Auto No. 9674 del 02 de octubre de 2020

AUTO N° **09674**

“Por el cual se ordena el archivo de la solicitud de Licencia Ambiental iniciada a través del Auto 0892 del 8 de marzo de 2019 y se toman otras determinaciones”

Figura 4-1 Pasos y Aspectos Considerados para la Definición y Delimitación del Área de Influencia

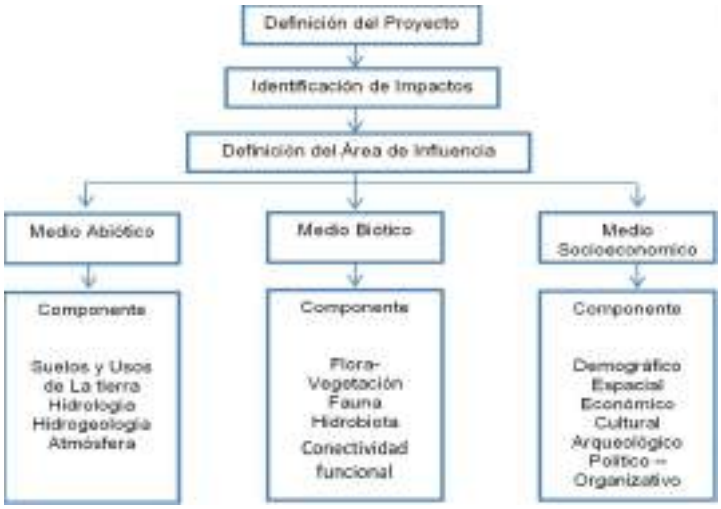
En concordancia con lo anterior, dadas las debilidades en los análisis efectuados, existe un alto grado de incertidumbre en cuanto a los cambios en la composición y funcionalidad de los ecosistemas para evaluar la respuesta real del desplazamiento de las especies y la calidad de hábitat por la modificación en los ecosistemas presentes en el área. En este sentido no se tiene un planteamiento certero para el manejo del impacto, su escala de manifestación y su interacción con otros componentes que define la integridad ecológica, considerando adicionalmente, que los resultados obtenidos no representan la realidad actual de la región en cuanto al atributo de conectividad ecológica, lo cual lleva a cuestionar la trascendencia y el dominio del impacto, y como consecuencia, la delimitación actual del área de influencia.

Figura 7-1 Tramos de Cauce donde se Presenta Disminución del Flujo Base

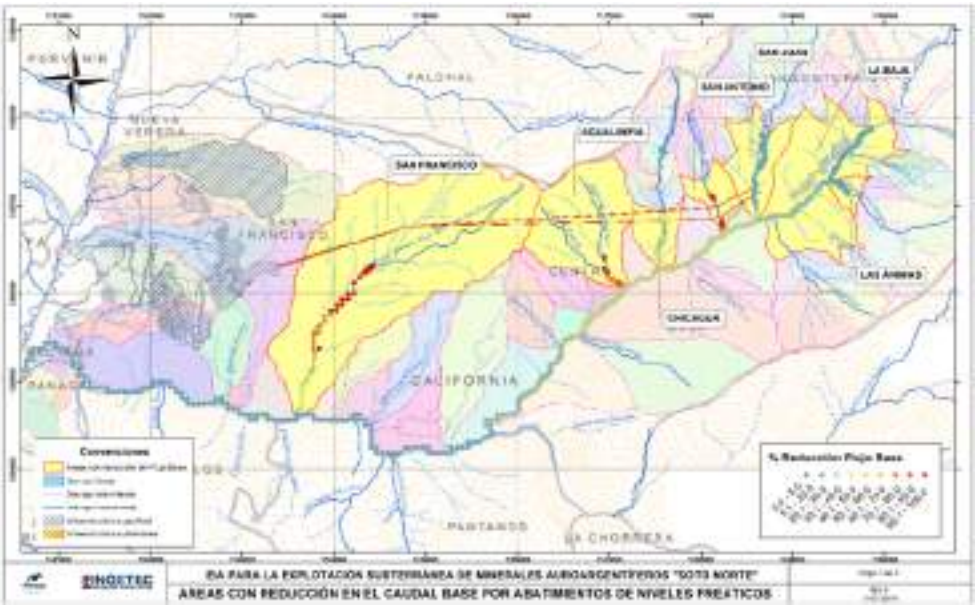
no analiza lo que representa la reducción del caudal base en los diferentes meses del año o en condiciones extremas como puede ser la presencia de un fenómeno de El Niño fuerte, o simplemente, durante los meses de menores precipitaciones del año. Tal ausencia de análisis tanto en la evaluación de los impactos como en los planes de manejo ambiental propuestos no permite un pronunciamiento respecto de sobre de la solicitud de la licencia ambiental del proyecto "Soto Norte".
